関原発第267号

2019年9月26日付け関原発第235号をもちまして申請いたしました高  
浜発電所の発電用原子炉設置変更許可申請書（1号、2号、3号及び4号発電用  
原子炉施設の変更）を下記のとおり一部補正いたします。

高浜発電所の発電用原子炉設置変更許可申請書（1号、2号、3号及び4号発  
電用原子炉施設の変更）を別添のとおり一部補正する。

「五、工事計画」の一部補正

第 1.4.6 表 特定重大事故等対処施設の津波防護対象範囲の分類

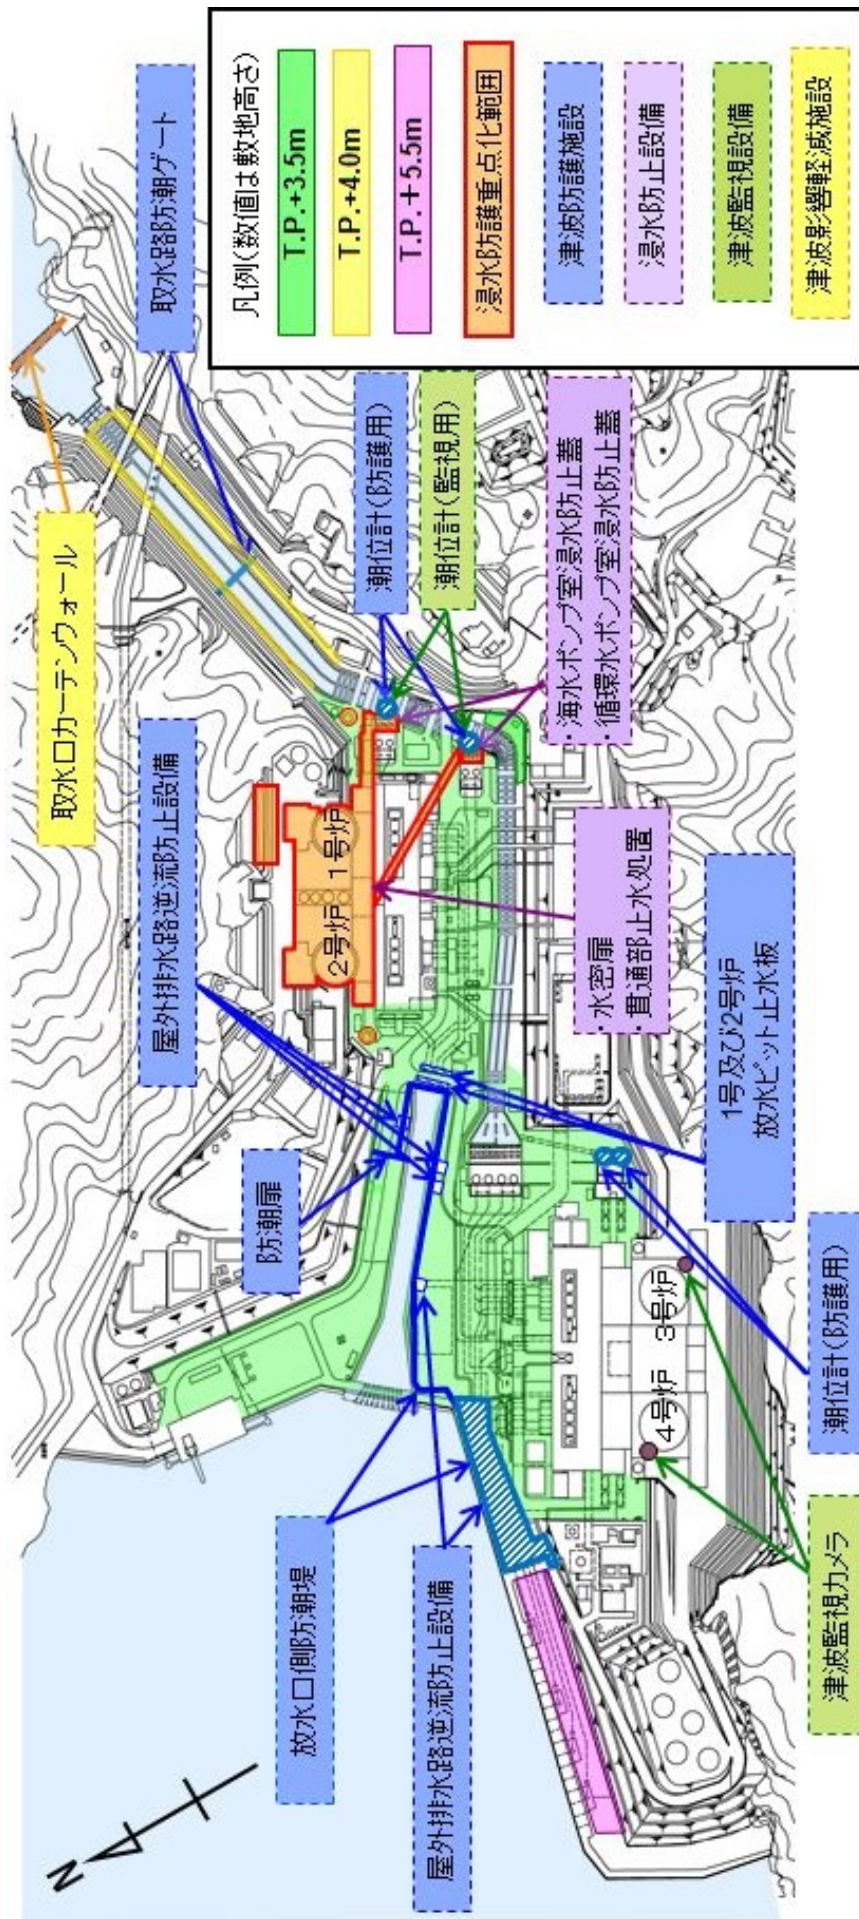
第 1.4.6 表を変更する。第 1.4.6 表以外は変更前の「(1) 津波防護対象の選定」の記載に同じ。

第 1.4.6 図 (1/3) 漂流物評価フロー

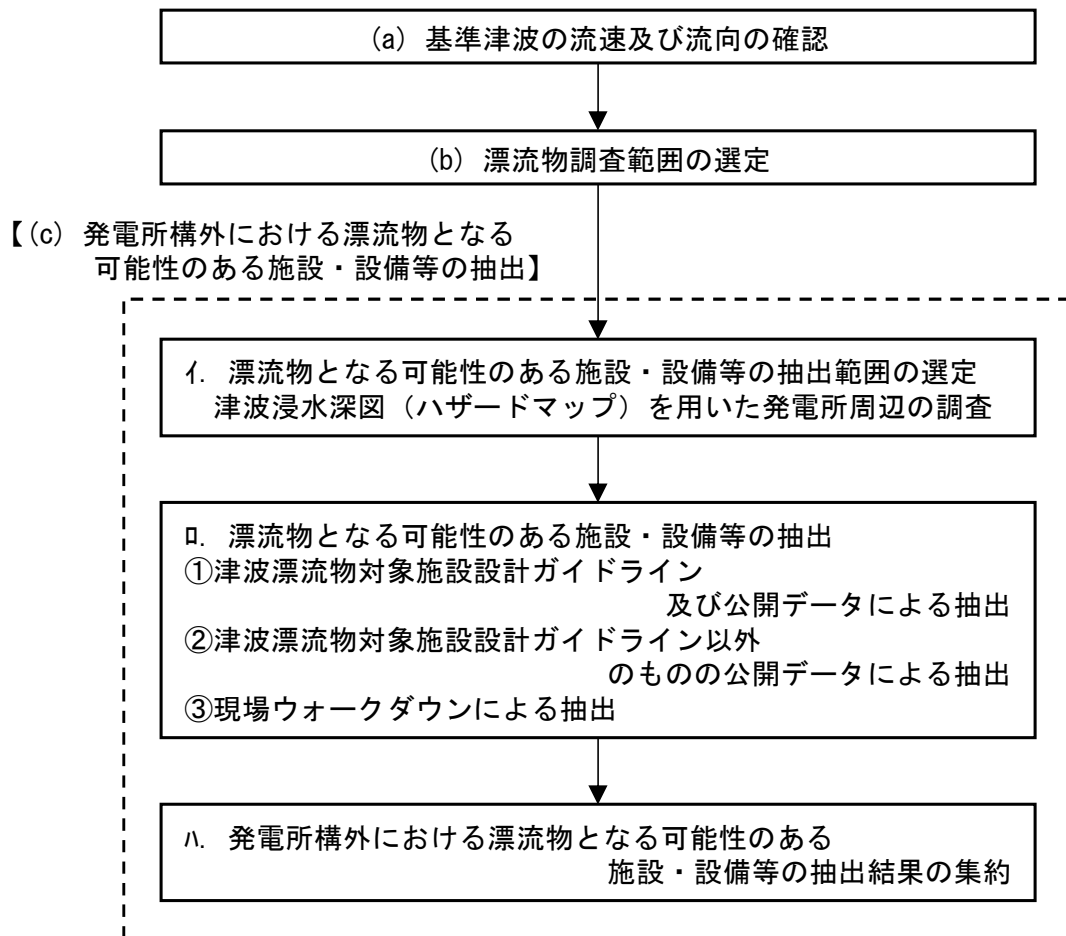
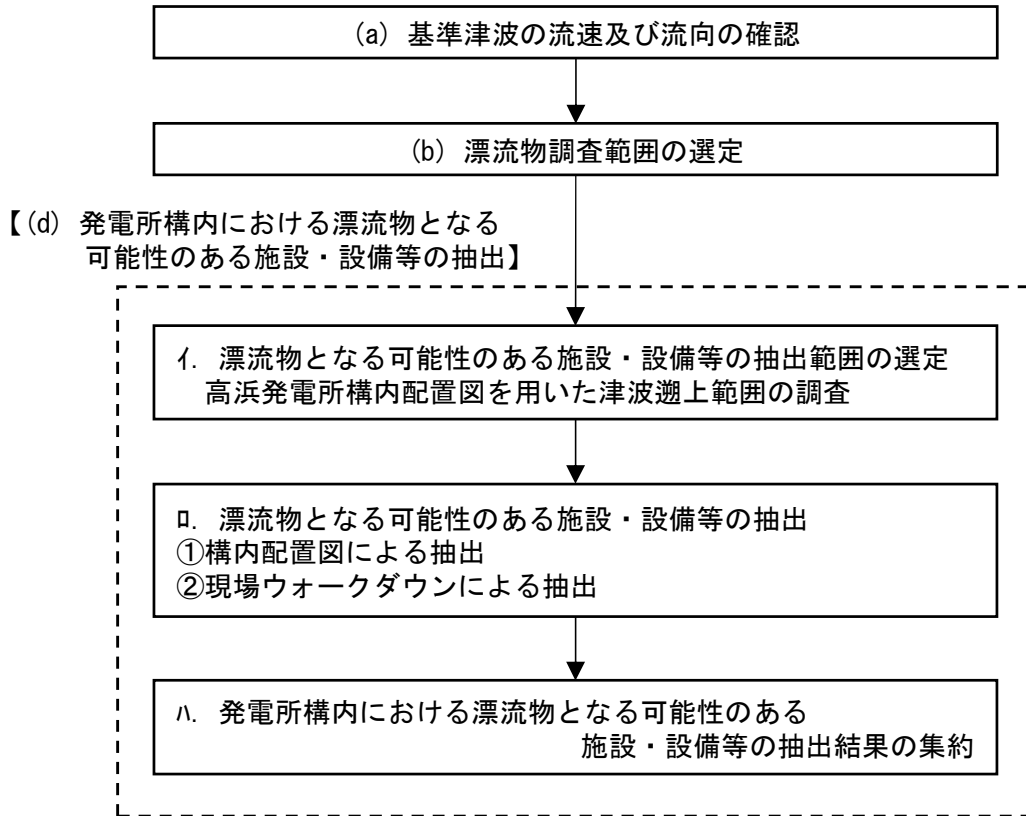
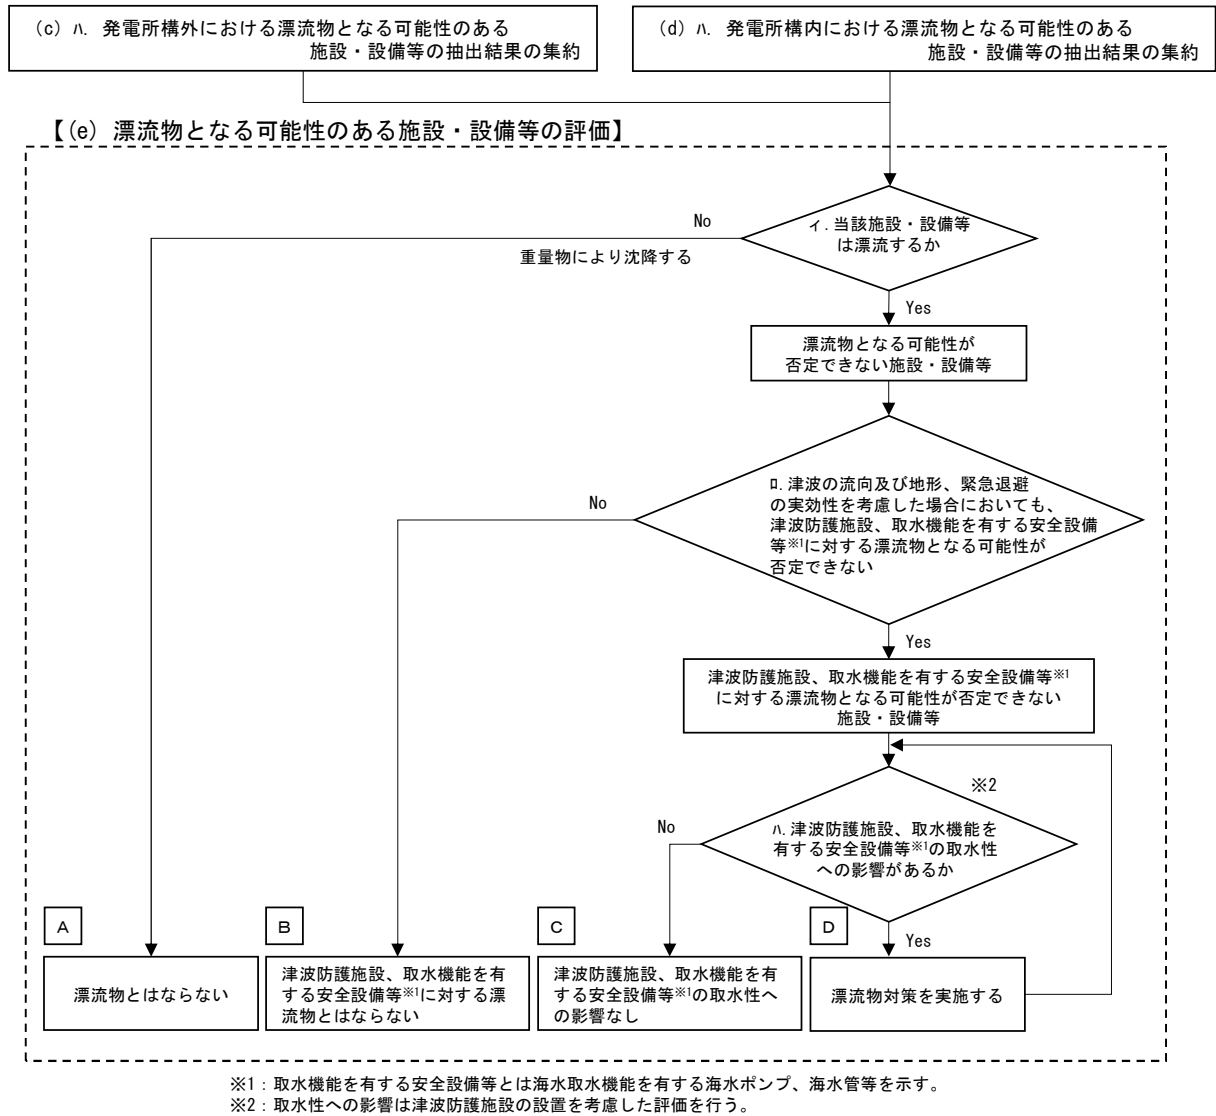
第1.4.6図を変更する。第1.4.6図以外は変更前の「(a)漂流物の抽出方法」の記載に同じ。

第 1.5.6 表 特定重大事故等対処施設の津波防護対象範囲の分類

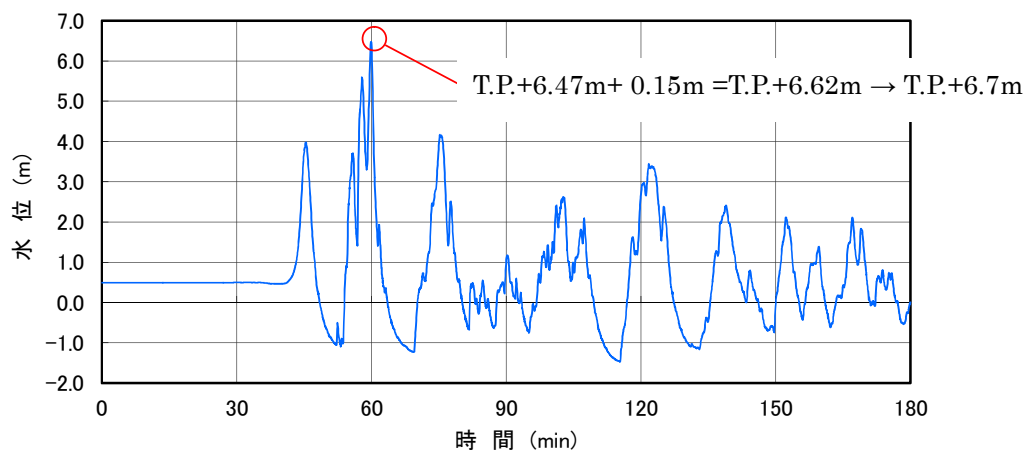
第 1.5.6 表を変更する。第 1.5.6 表以外は変更前の「(1) 津波防護対象の選定」の記載に同じ。
